25 - Piazzale San Michele Arcangelo

E' un ampio piazzale in asfalto posto frontalmente ad una delle chiese principali di Mesagne.
Ha un utilizzo promiscuo tra pedonale e carroio.
Sono presenti diversi posteggi per le auto non regolamentati.
Prima e dopo le funzioni religiose il flusso pedonale è particolarmente accentuato.

PEBA MESAGNE - AMBITO URBANO CRITICITA' RILEVATE

1200

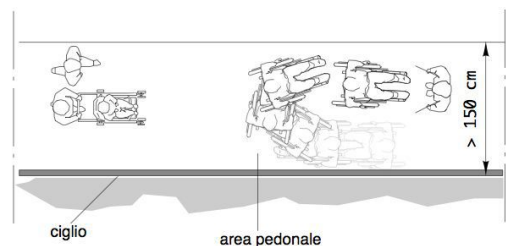
La rampa riduce il passaggio, il marciapiede va reso planare.

Assenza di percorso **in rilevato**

Nuova realizzazione di marciapiedi in rilevato, con le seguenti caratteristiche:

- altezza massima 12 cm dal piano carrabile;
- larghezza minima 150 cm; in presenza di cospicuo flusso pedonale è consigliata larghezza 200 cm; è ammessa larghezza minima 100 cm solo in caso di restrizioni puntuali o di breve lunghezza (massimo 10 m);
- pendenza longitudinale 5% (massimo 8%);
- pendenza trasversale 1%;
- altezza minima libera da ostacoli 220 cm da piano di calpestio;
- finitura tale da rendere il piano di calpestio accessibile.

1204

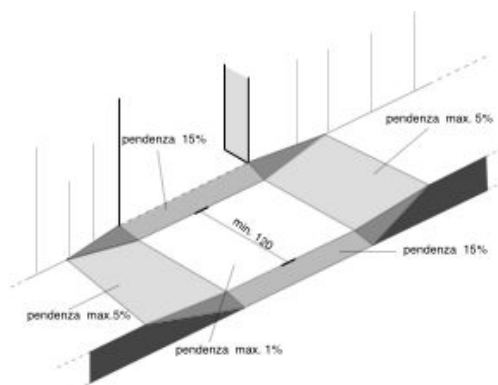
Passo carraio inadeguato

Adeguamento passo carraio tramite realizzazione di marciapiedi in rilevato, **abbassando in parte la quota del percorso esistente, in modo da ottenere un doppio piano inclinato, perpendicolare al senso di marcia** e la cui pendenza non supera il 5%. Il manufatto è completo di elemento di raccordo per l'attraversamento dei veicoli (pendenza minima del 15%); la porzione di percorso orizzontale, utile per i pedoni, deve essere di larghezza minima 120 cm.

1205

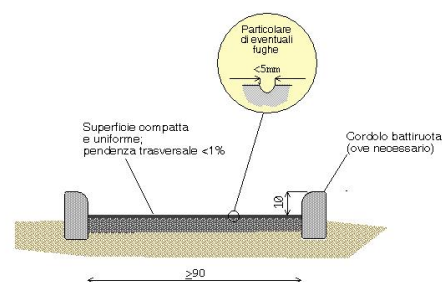
Pavimentazione con **sconnessioni dovute alle fugature**

Rifacimento della fugatura tramite asportazione materiale eventualmente sporgente e ripristino materiale dove mancante, con stilatura adeguata al fine di ottenere perfetta complanarietà tra gli elementi costituenti la pavimentazione.

1208

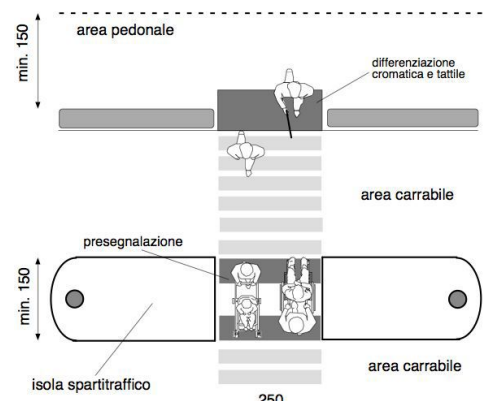
Assenza di attraversamento pedonale a raso

Nuova realizzazione di attraversamento pedonale **a raso**, tramite adeguamento dei raccordi al percorso pedonale esistente e inserimento di segnaletica tattile a pavimento (segnale pericolo valicabile) ad evidenziare la delimitazione tra sede pedonale e carrabile; realizzazione di zebraure di larghezza minima 250 cm.

1209

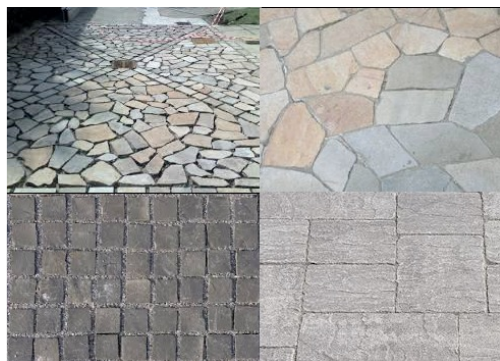
Presenza di sconnessioni, buche isolate, deformazioni della pavimentazione esistente, assenza di porzioni di essa.

Adeguamento della pavimentazione dissestata tramite **demolizione e rifacimento del tappetino d'usura o sostituzione di parte di essa**, con finitura tale da rendere il piano di calpestio perfettamente complanare e raccordato adeguatamente alla pavimentazione esistente.

1210

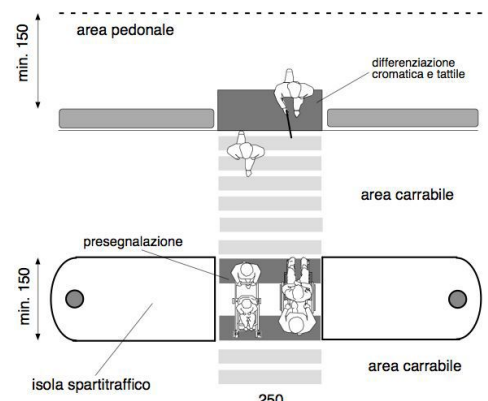
Assenza di attraversamento pedonale a raso

Nuova realizzazione di attraversamento pedonale **a raso**, tramite adeguamento dei raccordi al percorso pedonale esistente e inserimento di segnaletica tattile a pavimento (segnale pericolo valicabile) ad evidenziare la delimitazione tra sede pedonale e carrabile; realizzazione di zebrature di larghezza minima 250 cm.

1211

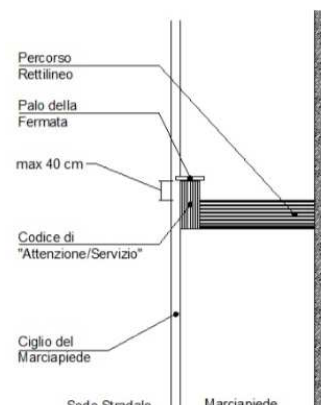
Assenza di segnalazione **tattilo-plantare** per l'intercettazione di pubblici servizi (Targa tattile, fermata del mezzo pubblico)

Inserimento di segnalazione tattile costituita da fascia di larghezza 60 cm trattata a **righe parallele** con funzione di orientamento. Il percorso tattile termina con una segnaletica di "Attenzione/Servizio", ossia una striscia di 40 cm di profondità posta in prossimità della palina o della pensilina qualora esistente.

1212

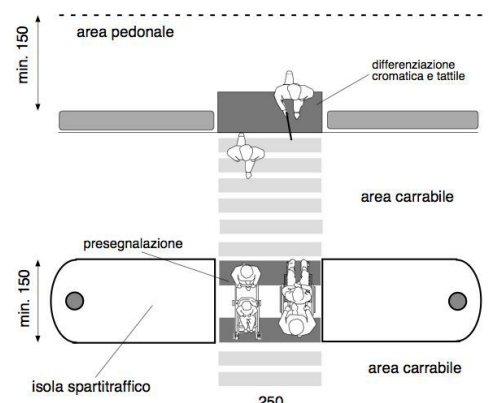
Assenza di attraversamento pedonale a raso

Nuova realizzazione di attraversamento pedonale **a raso**, tramite adeguamento dei raccordi al percorso pedonale esistente e inserimento di segnaletica tattile a pavimento (segnale pericolo valicabile) ad evidenziare la delimitazione tra sede pedonale e carrabile; realizzazione di zebraure di larghezza minima 250 cm.

1213

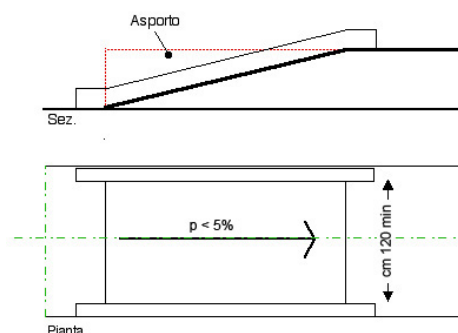
Dislivello causato da gradino di **2/30 cm**

Raccordo del percorso attraverso la creazione, con **asporto** di materiale, di una rampa di lunghezza sufficiente ad ottenere una pendenza non superiore al 5% e di larghezza pari alla larghezza del marciapiede. Qualora la rampa sia proposta sulla direttrice del marciapiede la cui larghezza dello stesso risulti superiore a cm.200, questa sarà comunque di larghezza non inferiore a cm.120. Ogni rampa di nuova realizzazione dovrà sempre avere una superficie trattata, in modo tale da rendere percepibile il manufatto da parte delle persone non vedenti attraverso un segnale tattilo plantare ottenibile mediante incisione del materiale secondo la codificazione determinata dalle associazioni locali delle persone non vedenti. Il medesimo materiale costituente la rampa dovrà essere cromaticamente percepibile dalle persone ipovedenti attraverso idoneo contrasto dei materiali. Quando la differenza di quota fra i due piani (pedonale e carrabile) è maggiore di cm 20, si suggerisce di corredarla con cordolo battiruota o elemento di medesima risposta funzionale, nonché di corrimano, su almeno uno dei lati, visivamente percepibile alle persone ipovedenti.

1214

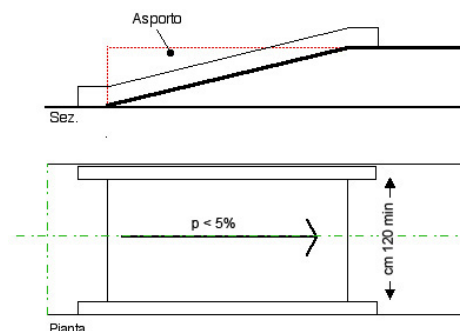
Dislivello causato da gradino di **2/30 cm**

Raccordo del percorso attraverso la creazione, con **asporto** di materiale, di una rampa di lunghezza sufficiente ad ottenere una pendenza non superiore al 5% e di larghezza pari alla larghezza del marciapiede. Qualora la rampa sia proposta sulla direttrice del marciapiede la cui larghezza dello stesso risulti superiore a cm.200, questa sarà comunque di larghezza non inferiore a cm.120. Ogni rampa di nuova realizzazione dovrà sempre avere una superficie trattata, in modo tale da rendere percepibile il manufatto da parte delle persone non vedenti attraverso un segnale tattilo plantare ottenibile mediante incisione del materiale secondo la codificazione determinata dalle associazioni locali delle persone non vedenti. Il medesimo materiale costituente la rampa dovrà essere cromaticamente percepibile dalle persone ipovedenti attraverso idoneo contrasto dei materiali. Quando la differenza di quota fra i due piani (pedonale e carrabile) è maggiore di cm 20, si suggerisce di corredarla con cordolo battiruota o elemento di medesima risposta funzionale, nonché di corrimano, su almeno uno dei lati, visivamente percepibile alle persone ipovedenti.

1215

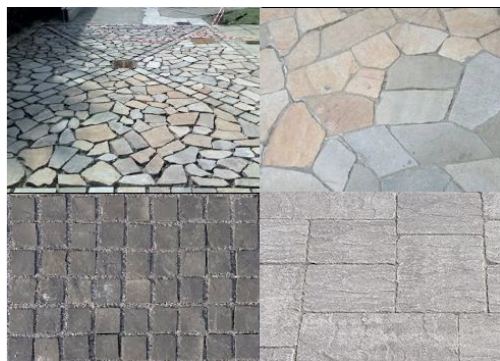
Presenza di sconnessioni, buche isolate, deformazioni della pavimentazione esistente, assenza di porzioni di essa.

Adeguamento della pavimentazione dissestata tramite **demolizione e rifacimento del tappetino d'usura o sostituzione di parte di essa**, con finitura tale da rendere il piano di calpestio perfettamente complanare e raccordato adeguatamente alla pavimentazione esistente.

1216

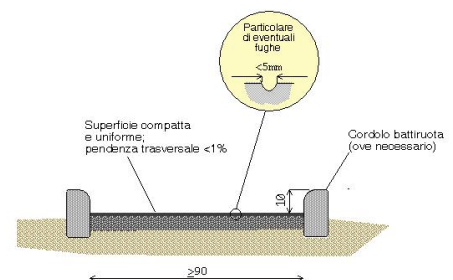
Assenza di percorso accessibile
(**sottodimensionato**)

Realizzazione a fianco del percorso esistente, di una nuova pavimentazione pedonale, identica alla preesistente, aumentando la larghezza complessiva del percorso. Per consentirne l'uso da parte di persone in carrozzina, la larghezza minima dovrà essere di cm. 90/120.

La superficie calpestabile sarà compatta ed omogenea. Le fugature prive di risalti e non superiori a cm. 0,5. La pendenza trasversale nel suo complesso non dovrà superare l'1%.

1217

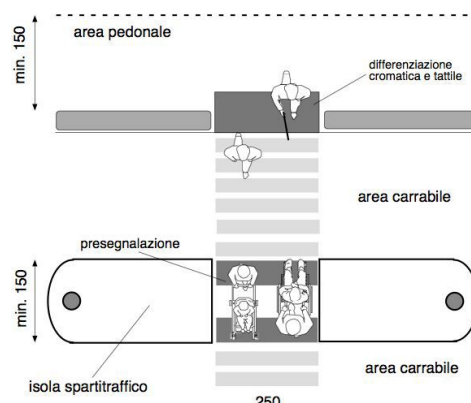
Assenza di attraversamento pedonale a raso

Nuova realizzazione di attraversamento pedonale **a raso**, tramite adeguamento dei raccordi al percorso pedonale esistente e inserimento di segnaletica tattile a pavimento (segnale pericolo valicabile) ad evidenziare la delimitazione tra sede pedonale e carrabile; realizzazione di zebraure di larghezza minima 250 cm.

1218

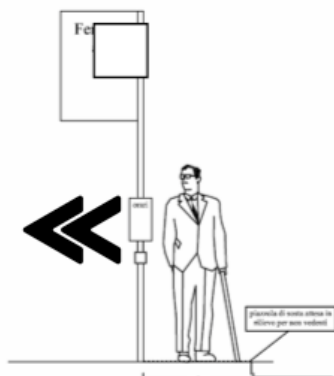
Ostacolo costituito da base fissa a corredo di segnaletica della fermata del mezzo pubblico

Ricollocare il supporto verticale del cartello stradale verso il margine interno, qualora possibile, del percorso pedonale in modo da non costituire intralcio per le persone non vedenti e ipovedenti o persone anziane accompagnate che utilizzano il cordolo come linea di riferimento direzionale.

L'altezza di installazione del cartello segnaletico, posto sul marciapiede, deve essere non inferiore a 2,00 m. meglio se a 2,20 m., misurati dalla pavimentazione del marciapiede.

Le tabelle degli orari, a corredo della segnaletica, andranno poste parallelamente al senso di marcia dei pedoni e fissate ad una altezza media non superiore a cm. 150 da terra.
